ENMIENDA NÚM. 1

SUBASTA FORMAL NÚM. 23J-17160 PARA LA REHABILITACIÓN DE LA VILLA 2 DE LA OFICINA CENTRAL DE BAYAMÓN DE LA ADMINISTRACIÓN DE SERVICIOS DE SALUD MENTAL Y CONTRA LA ADICCIÓN DEL GOBIERNO DE PUERTO RICO

ASUNTO: VARIOS

K. Suplir e Instalación de siete (7) unidades de aires acondicionado.

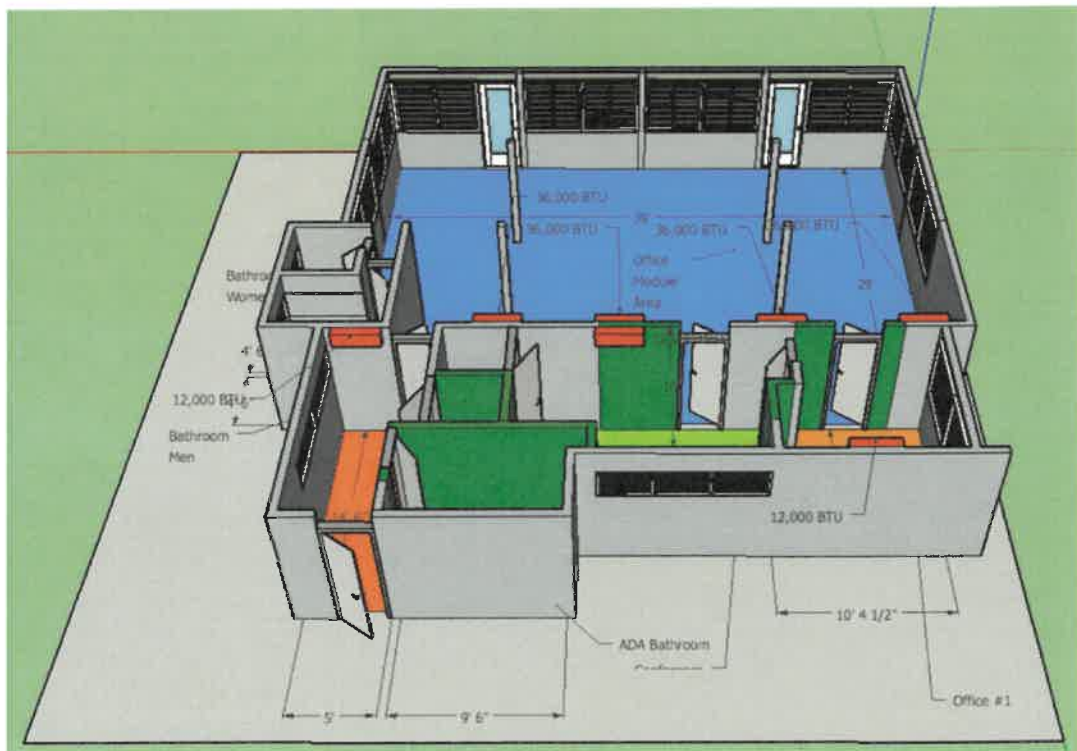
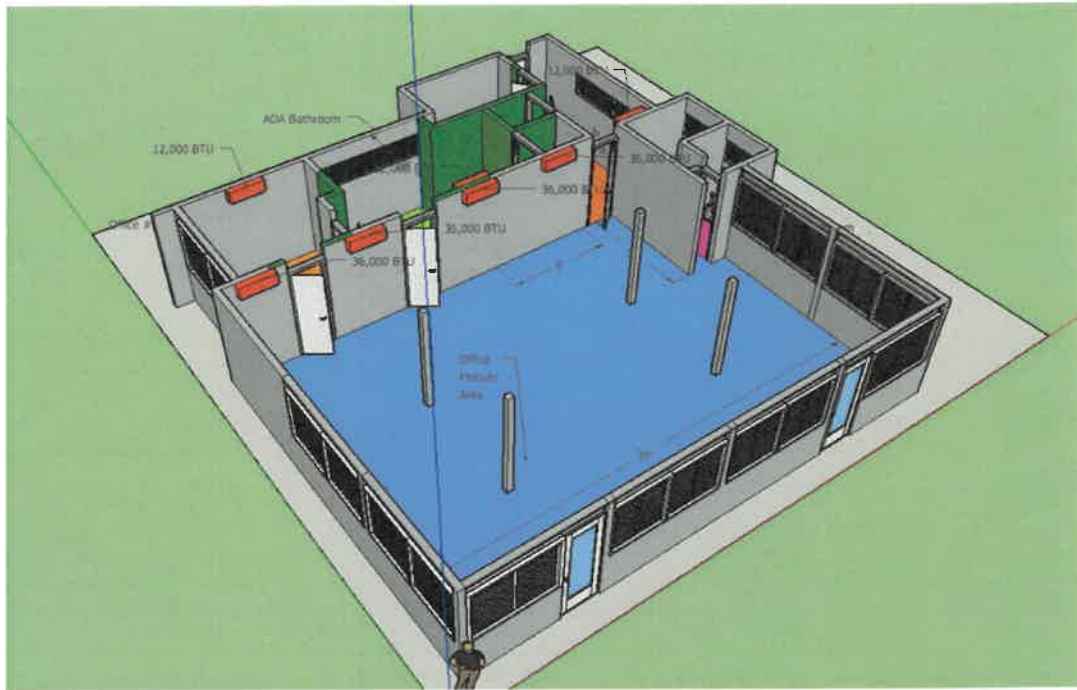
- a. Dos (2) unidad de aire de 18,000 BTU Inverter
- b. Cinco (5) unidades de aire de 36,000 BTU Inverter
 - a. Cada unidad de aire a instalar debe incluir:
 - i. Conexión eléctrica hasta el panel según los códigos eléctricos
 - ii. Unidad (condensadora) debe estar sobre palometas en la pared y anclada con tensores.
 - iii. Toda perforación debe estar sellada y utilizar material aprobado por NFPA (FIRE SEALEN Code)
 - iv. Equipo debe tener garantía mínima de 5 año en pieza y servicio y 7 años en compresor.
 - v. Instalación de protector de fase
 - vi. Aislamiento a lo largo de tubería
 - vii. Terminación de cemento, cubre falta o varetas, pintura y disposición de escombros de ser necesario.
 - viii. Disconectivo water proof eléctrico exterior
 - ix. Breaker (según especificado por el manufacturero
